Mission régionale d'autorité environnementale

**Avis délibéré de la Mission Régionale  
d'Autorité environnementale de La Réunion  
sur le projet d'aménagement du nouveau  
collège « Gaston Crochet » à La Plaine des Palmistes**

n°MRAe 2021APREU7

*Plan masse du projet  
(extrait de l'étude d'impact – cf. page 29)*

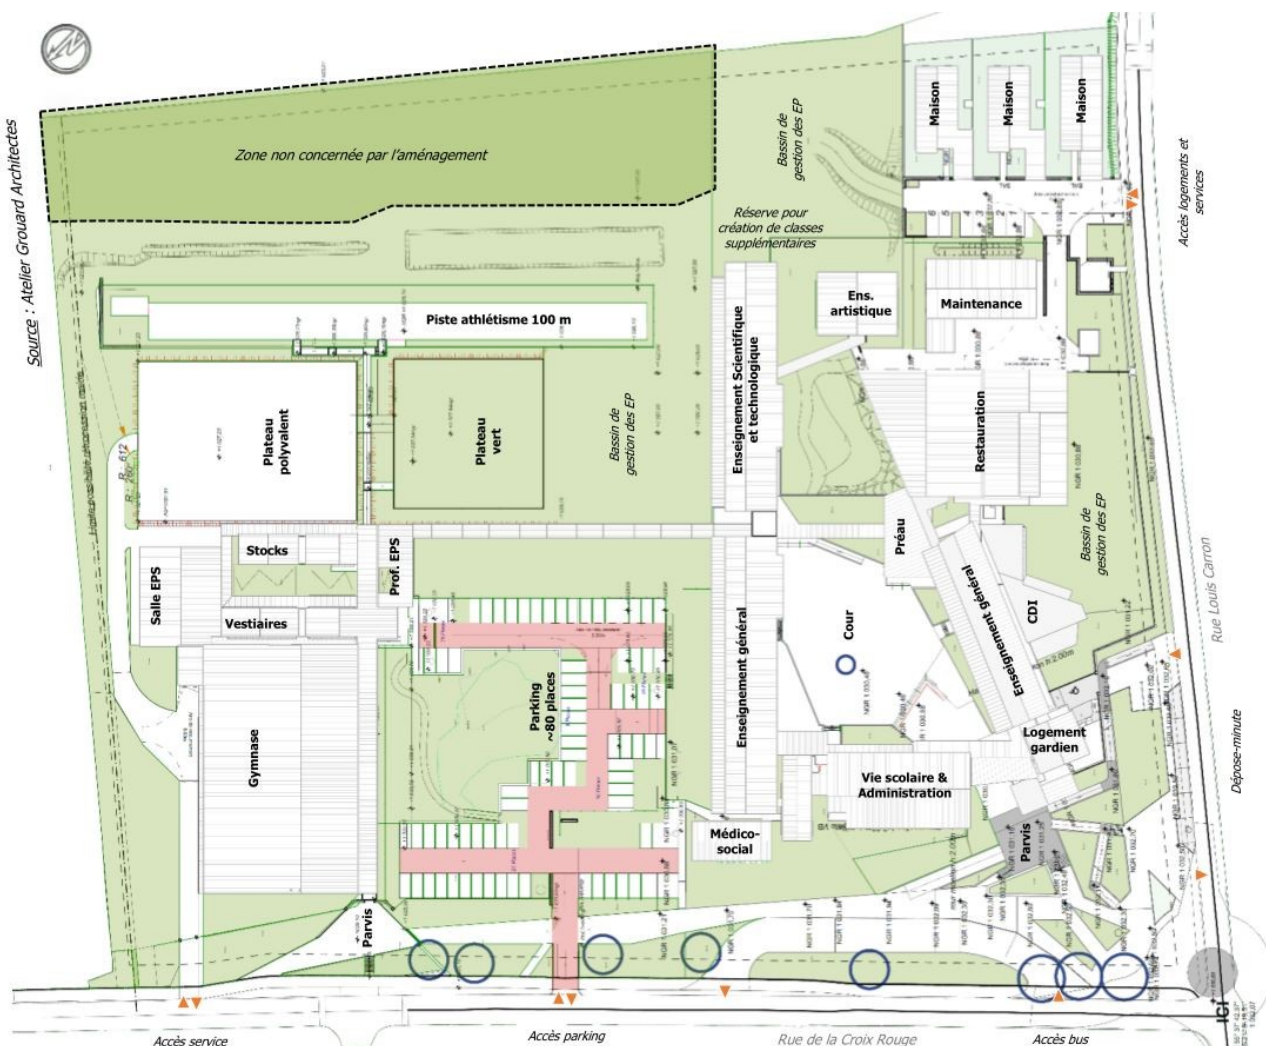
- **Pour mieux appréhender la composition, la définition et les particularités du projet, l'Ae recommande de compléter le plan masse par une légende et d'y faire figurer également :**
- **la végétation existante à conserver au cœur du projet, et notamment les espèces patrimoniales protégées, au même titre que les arbres préservés et représentés en limite parcellaire ;**
  - **la localisation du dispositif enterré d'assainissement des eaux usées avec sa zone d'infiltration, comme cela a été fait pour les bassins de gestion des eaux pluviales ;**
  - **les emplacements réservés pour les deux roues.**
